Saksnr.	Utvalg	Møtedato
114/22	Hovedutvalg teknisk og miljø	27.09.2022

Gnr. 42, bnr. 207 - Søknad om dispensasjon fra krav om opparbeidelse - Tre naust i rekke - Sørhåland

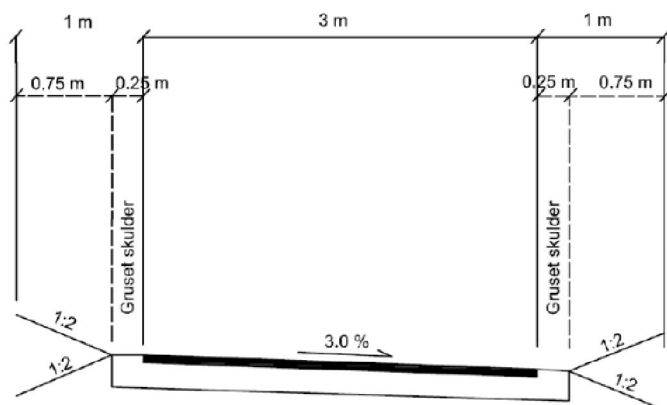
Under befaringen ble det uttrykt fra Sandve trelast at det ikke lot seg gjøre å opparbeide vegen som regulert.

Stort sett ble det henvist til sideareal, hvor det var nærhet til eksisterende naust samt en kran.

Dispensasjonen henviser flere ganger til vegbredde på 5 meter, hvor det samtidig henvises til tilstøtende veger som har en asfaltert bredde på 3 meter.

Det er derfor viktig å få frem aktuelle tall.

Innenfor regulert formålsgrense veg (5 meter), skal det være: Asfalt 3 meter, vegskulder 0,25m x2 og grøft 0,75 m x2. Til sammen blir dette 5 meter. Se utklipp.

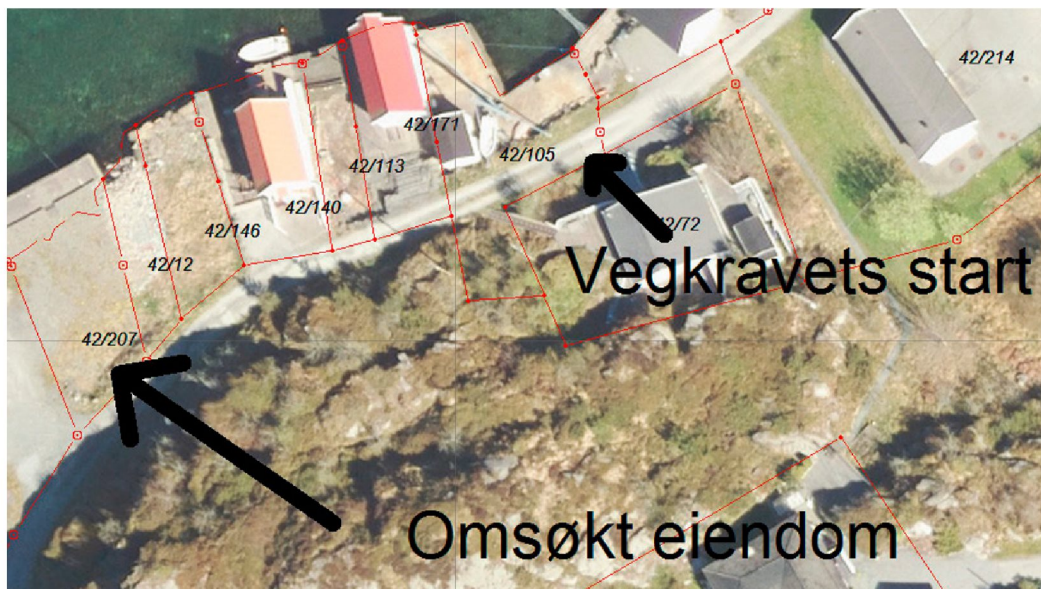
Hensyn bak bestemmelsen er i hovedsak opparbeidelse av tilfredsstillende infrastruktur ved byggeprosjekter.

Kommunen viser til at vegkravet omfatter følgende strekning:

Kommunens vegmyndighet, sektor samferdsel og utemiljø, har uttalt seg til saken, og har krevd

vegopparbeidelse. Saksbehandler har vært på befaring på stedet, og den delen av vegen som kreves opparbeidet er i svært dårlig stand. Vegstrekningen er kun gruslagt, og både smal og hullete noen steder. Bilder i saken viser vegens dårlige standard. Oppføring av 3 naust anses som en vesentlig trafikkøkning på vegen. Kommunen kan ikke se at strekningen som er krevd opparbeidet er et urimelig krav for dette byggeprosjektet. Når det gjelder vegbredde så vises det til uttalen til sektor samferdsel og utemiljø, der det er redegjort for asfaltbredde, grøftebredde osv. Det presiseres at reguleringsplanen er kjente rammer, og det må forventes at krav i planen skal oppfylles ved utbygging. Dersom det gis dispensasjon fra vegkravet, så vil det føre til at vegen mest sannsynlig ikke blir opparbeidet. Det er flere andre ubebygde nausttomter i området, og tiltakshaver vil kunne søke refusjon fra disse. Hensyn bak bestemmelsen anses vesentlig tilsidesatt, og vilkår for dispensasjon er dermed ikke oppfylt.
